內政部 函

主旨：高層建築物昇降機道或昇降機間出入口是否比照本部104年8月27日內授營建管字第1040812566號函不需具遮煙性能1案，復請查照。

主旨：關於升降機間及室內安全梯遮煙性能疑義1案，請查照。

圖 A

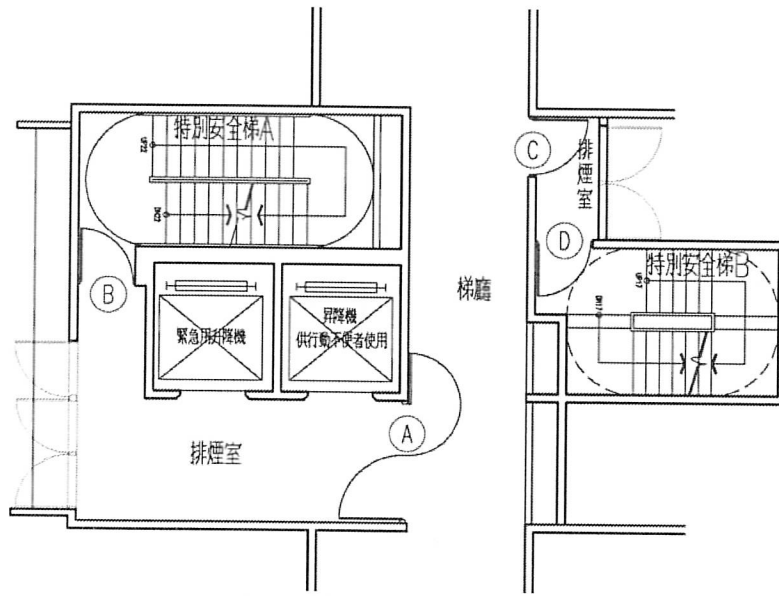
- 三、如昇降機道之出入口開向緊急昇降機之機間，因緊急昇降機機間四週牆壁及出入口之防火性能同編第107條第1款業有明定，該款第4目並規定應設置排煙設備，故該昇降機間出入口（如附件所示圖A之門A及門B，及圖B之門F）及昇降機道出入口得免受第79條之2第1項及第2項限制。
- 四、另本部93年8月16日台內營字第09300854220號函示「……如依規定僅需設置室內安全梯或戶外安全梯，並符合下列情形者，得經由緊急昇降機之機間進入室內安全梯或戶外安全梯：（一）該機間之出入口除開向一座室內安全梯或戶外安全梯外，限設一處，且不得直接連接居室。（二）緊急昇降機機間之排煙設備應符合各類場所消防安全設備設置標準第189條排煙室兼用之規定。（三）步行距離應計算至進入室內安全梯之防火門。（四）進入室內安全梯之防火門防火性能應符合同編第97條第1款第2目之規定。」緊急昇降機間已設有排煙設備，故自緊急昇降機機間進入之室內安全梯，其出入口之防火門（如附件所示圖B之門G）得免具遮煙性能。
- 五、至特別安全梯之構造同編第97條第1項第3款業有明定，自室內通陽臺或進入排煙室之出入口，或自陽臺或排煙室進入樓梯間之出入口，裝設之防火門（如附件所示圖A之門C及門D）均未規定遮煙性能。

- 一、復本部營建署案陳吳俊良建築師事務所112年4月20日申請書。
- 二、按本部104年8月27日內授營建管字第1040812566號函（如附件）說明三釋示：「如昇降機道之出入口開向緊急昇降機之機間，因緊急昇降機機間四週牆壁及出入口之防火性能同編第107條第1款業有明定，該款第4目並規定應設置排煙設備，故該昇降機間出入口（如附件所示圖A之門A及門B，及圖B之門F）及昇降機道出入口得免受第79條之2第1項及第2項限制。」如地下建築物及高層建築物昇降機道出入口開向緊急昇降機機間之情形時，比照本部104年8月27日上開號函說明三所釋，該昇降機間出入口（同本部104年8月27日上開號函附件所示圖A之門A及門B，及圖B之門F）得

免受第203條及第242條有關遮煙性能之限制，如為地下建築物，其升降機道出入口並得免受第203條之限制。
